改善内容説明図

【改善内容】

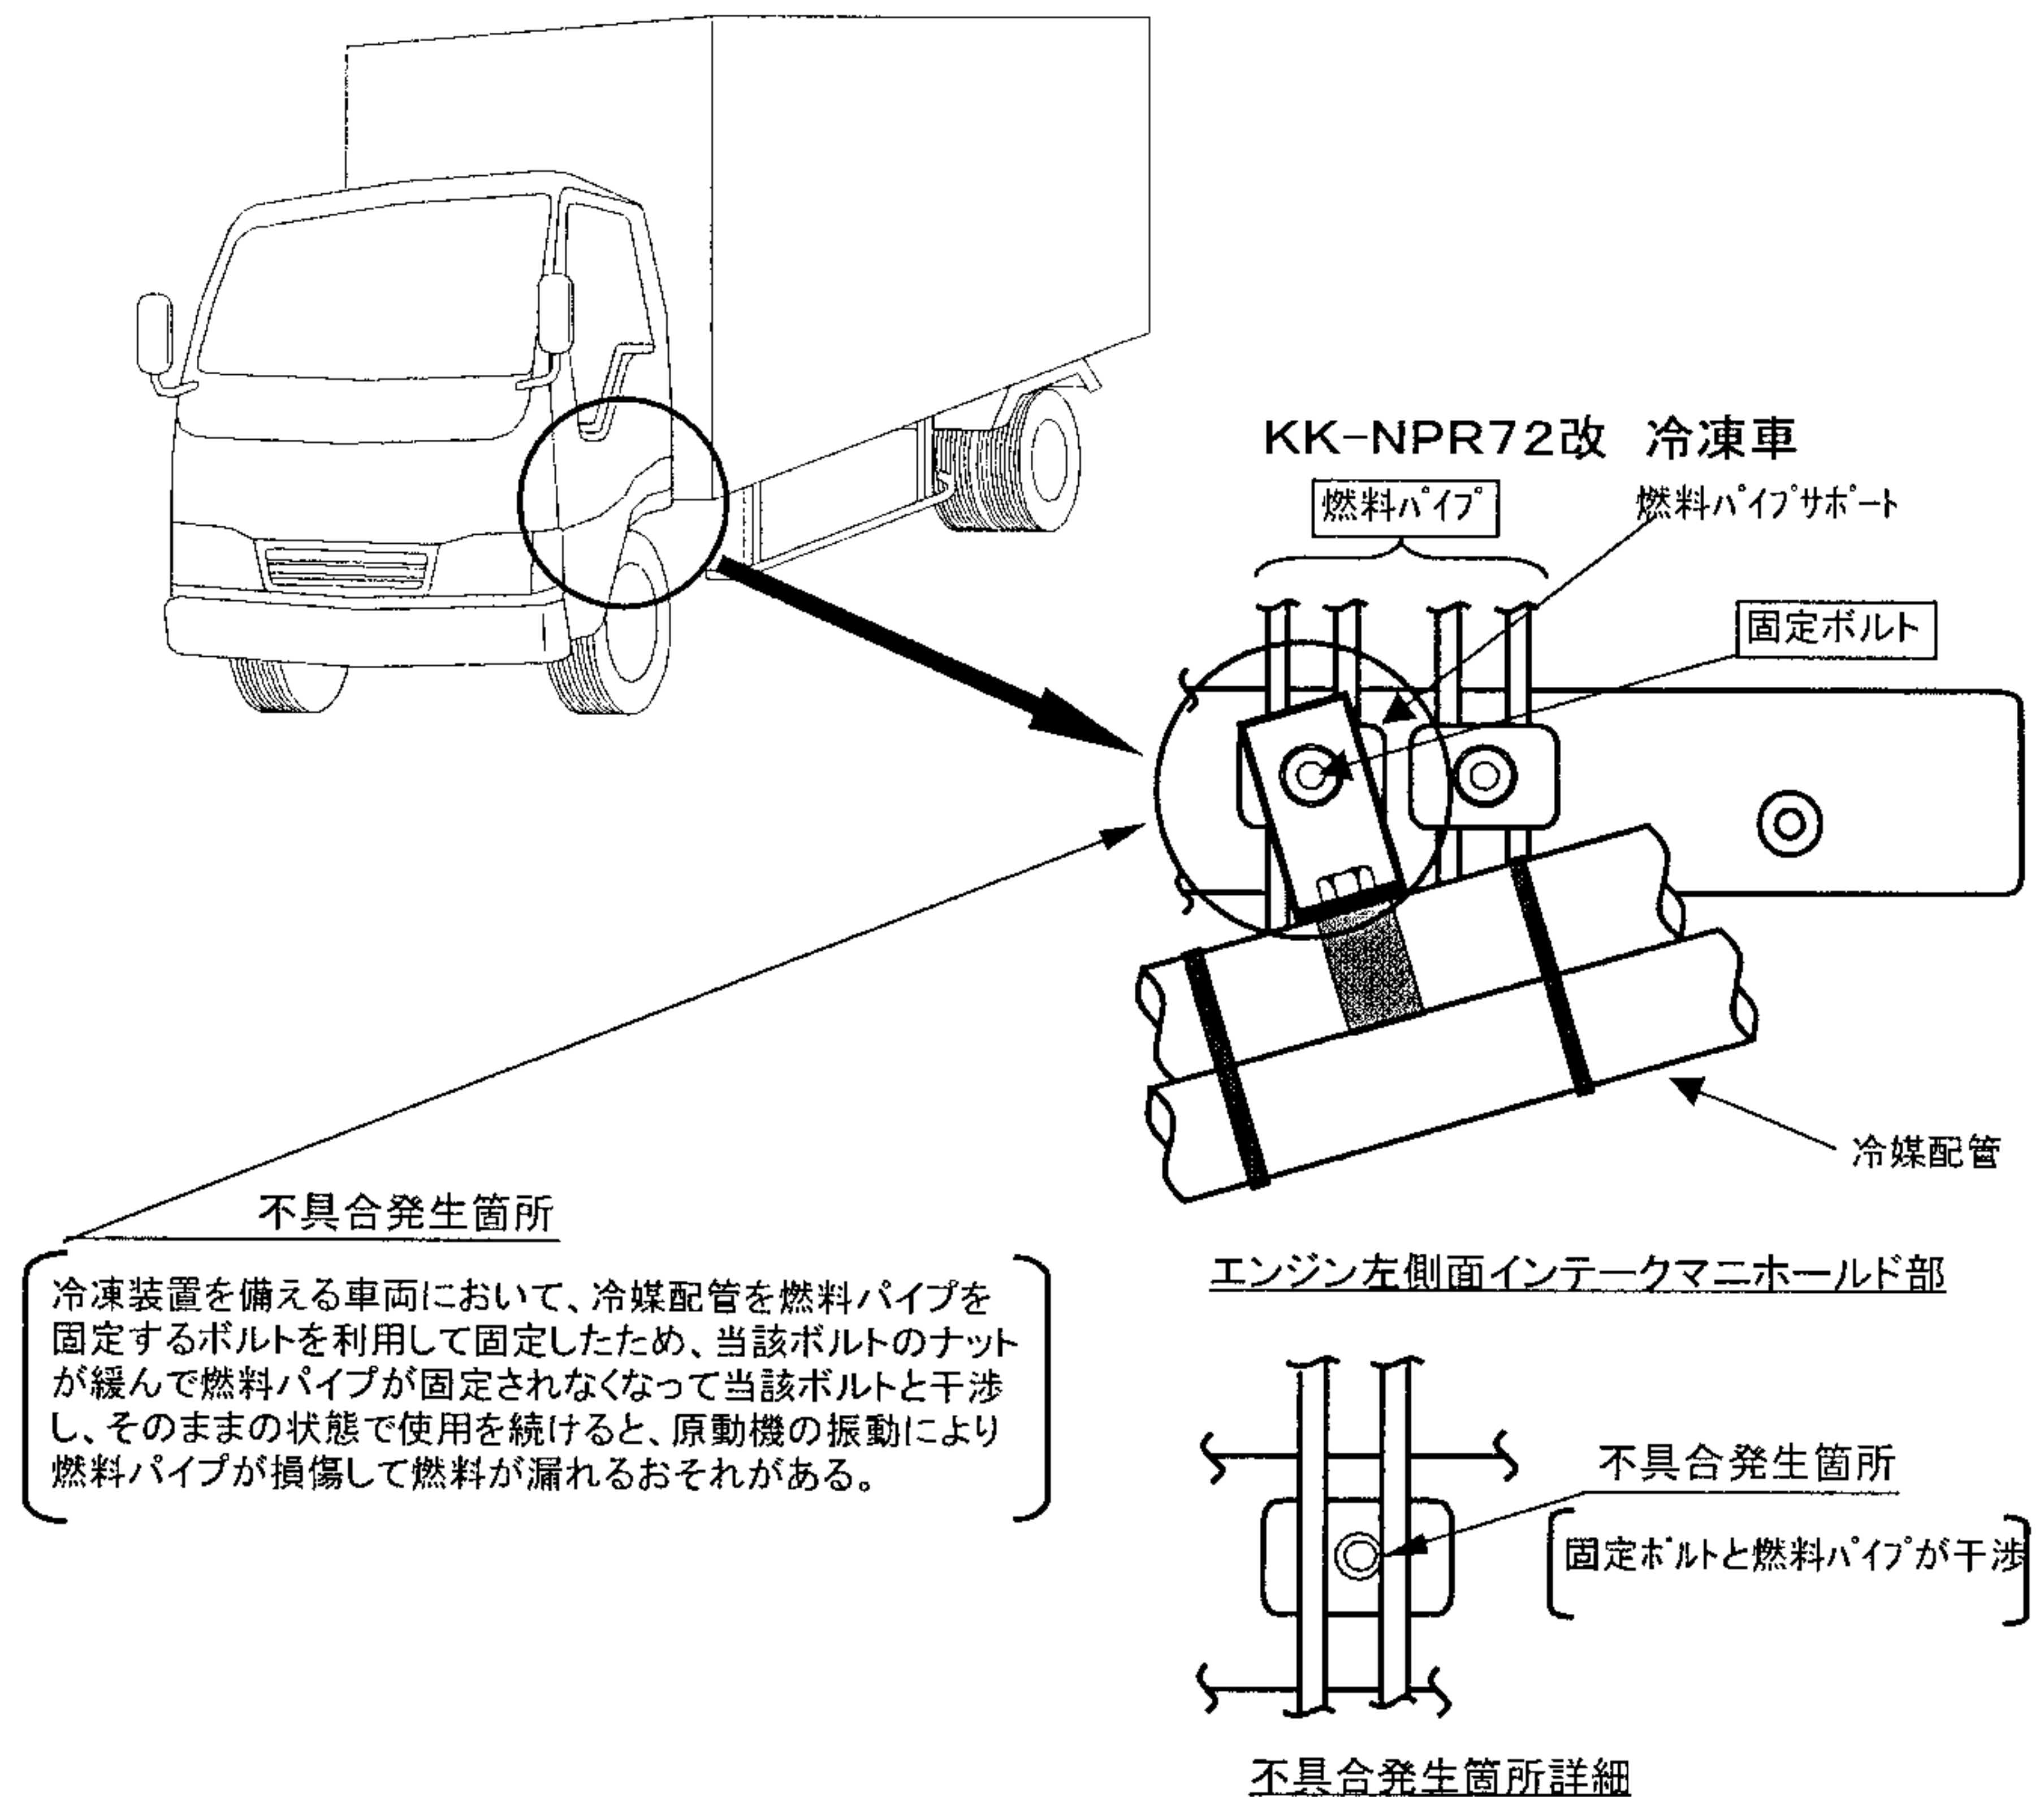
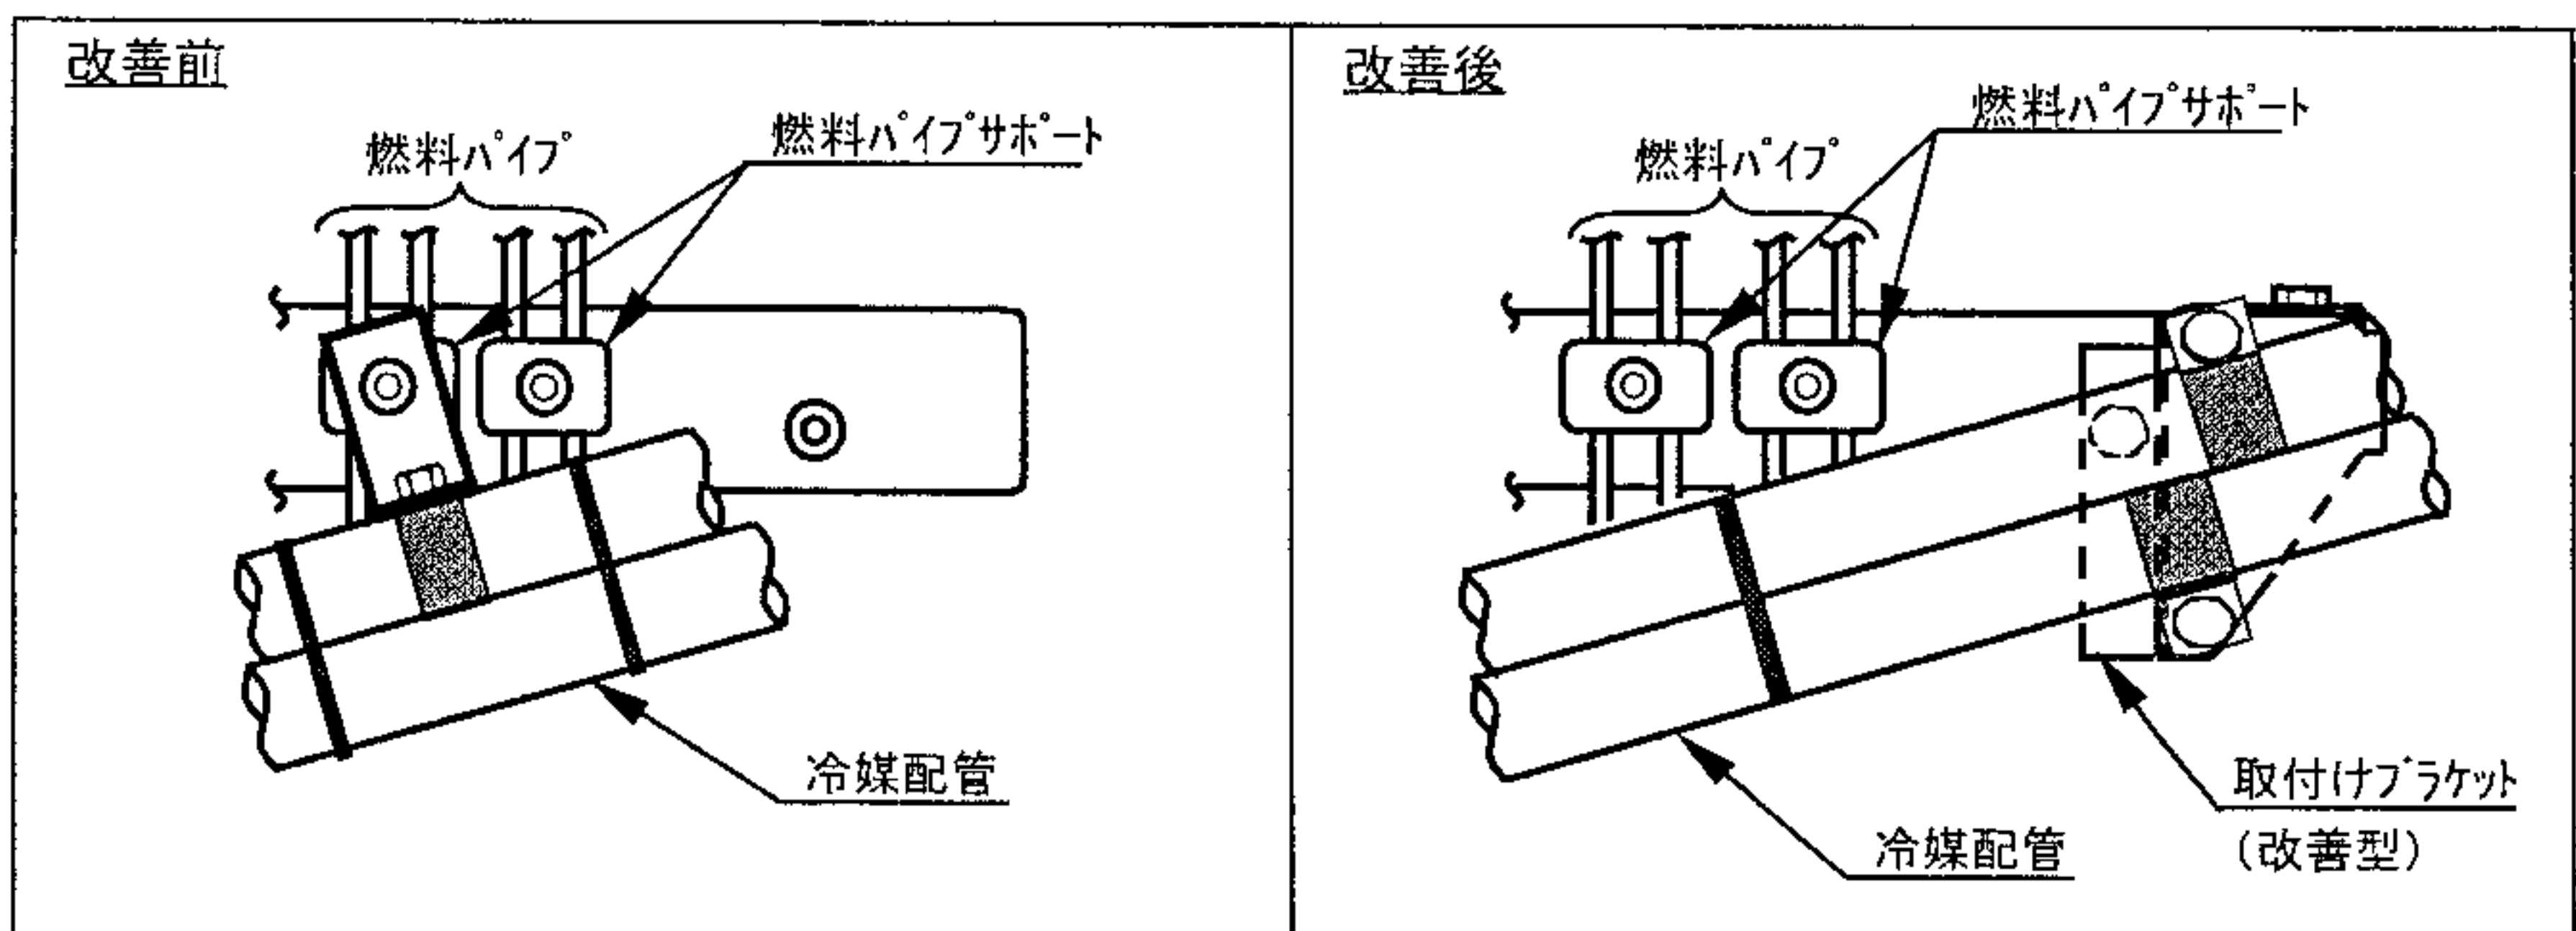
全車両、冷媒配管の固定位置を燃料パイプサポート取付け部からインテークマニホールド後方部に移設するとともに、固定ボルトならびに燃料パイプを点検し、損傷している場合には新品と交換する。
